Mission régionale d'autorité environnementale

**Avis en date du 6 septembre 2018
de la Mission régionale d'autorité environnementale d'Île-de-France
sur le projet d'entrepôt de la société CIBEX à Meaux (77)**

Illustration n°7 : corridors de la sous-trame herbacée pour la commune de Meaux (source : SRCE Ile-de-France)

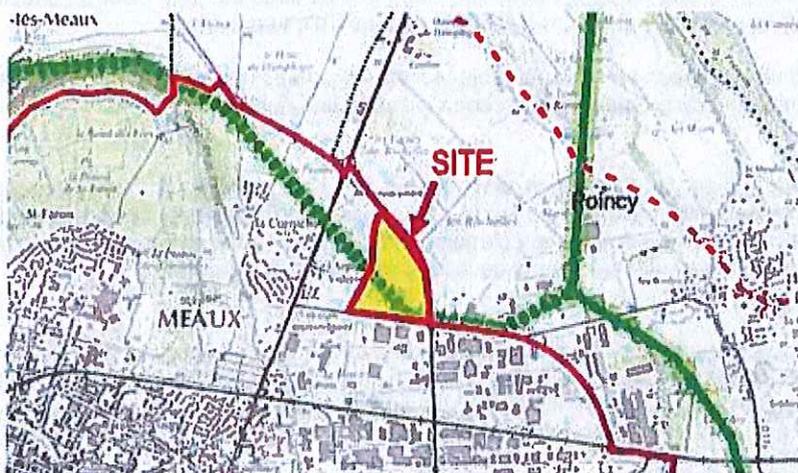
La MRAe recommande :

- de préciser l'impact de la suppression de certains cheminements établis par la trame verte et bleue identifiés au schéma régional de cohérence écologique ;

- **de mieux justifier de l'opportunité géographique d'implanter le site dans la ZAC de l'Arpent Videron au regard des impacts du projet sur l'environnement.**

Illustration n°8 : insertion paysagère du projet (source : étude d'impact p.100)

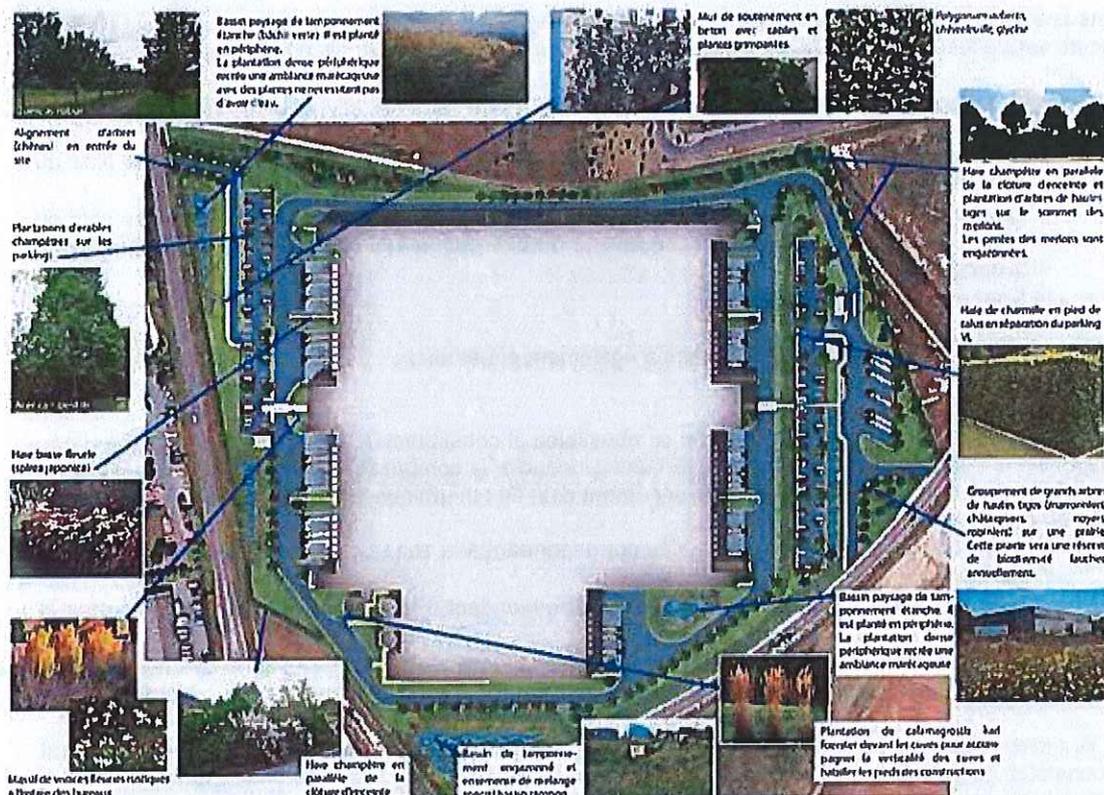
La MRAe recommande d'indiquer les caractéristiques des écrans végétaux qui seront mis en place entre l'immeuble du projet et celui du musée de la Grande Guerre suite aux prescriptions de l'architecte des bâtiments de France (ABF) et de préciser comment ces écrans seront pris en compte dans les mesures d'aménagement.
